**AVIS RELATIF À LA PROTECTION
CONTRE LES EVENTUELS EFFETS NOCIFS ET NUISANCES
PROVOQUÉS PAR LES RAYONNEMENTS NON IONISANTS
GÉNÉRÉS PAR DES ANTENNES ÉMETTRICES STATIONNAIRES**

Commune : WANZE - Exploitant : TELENET GROUP

Référence exploitant : LG2020C

Rapport n° 2602 / 2023

Figure 1 : Vue en plan des lieux de séjour et des points de contrôle

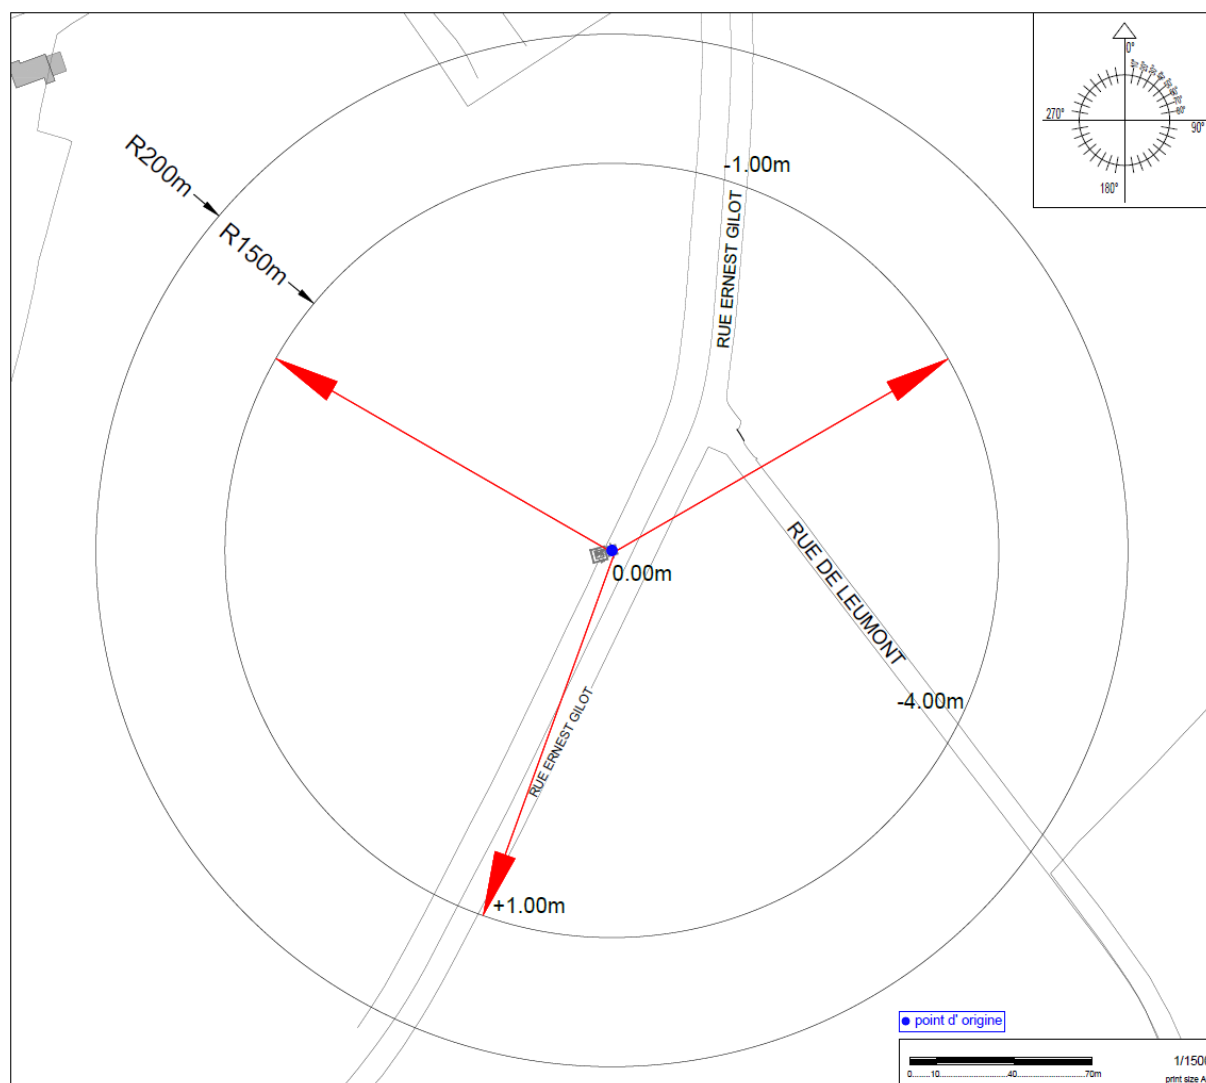
En ce qui concerne les antennes de l'installation mentionnées dans le tableau 1, la distance maximale à laquelle la limite pourrait être atteinte, à l'extérieur, est égale à 146,5 m. S'il n'y a pas de LS à une distance inférieure, les antennes respectent forcément la limite d'immission.

Dans le cas des LS situés à l'intérieur des bâtiments, une atténuation d'obstacle est prise en compte et il en résulte que la distance maximale à laquelle la limite pourrait être atteinte se réduit à 103,7 m.

Figure 2 : Vue en plan des installations d'antennes dans un rayon de 300 mètres autour de l'installation faisant l'objet de la demande d'avis

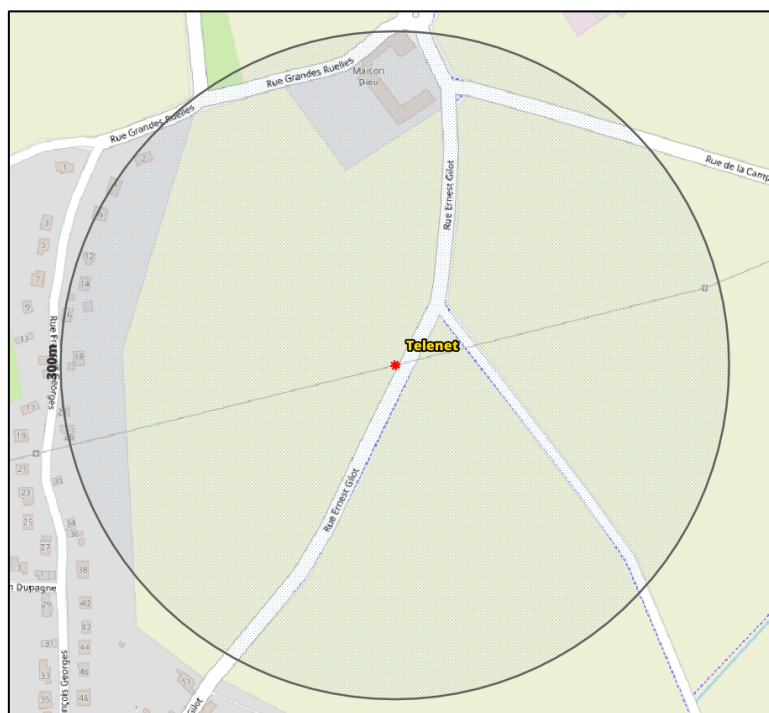
Compte tenu du nombre d'installations localisées dans la figure 2, il apparaît que l'intensité du rayonnement électromagnétique généré, dans les lieux de séjour situés à proximité de l'installation référencée dans le paragraphe 2, par l'ensemble des antennes émettrices stationnaires de l'ensemble des exploitants du même site d'antennes émettrices stationnaires respecte la limite fixée à l'article 4, § 2 du décret.
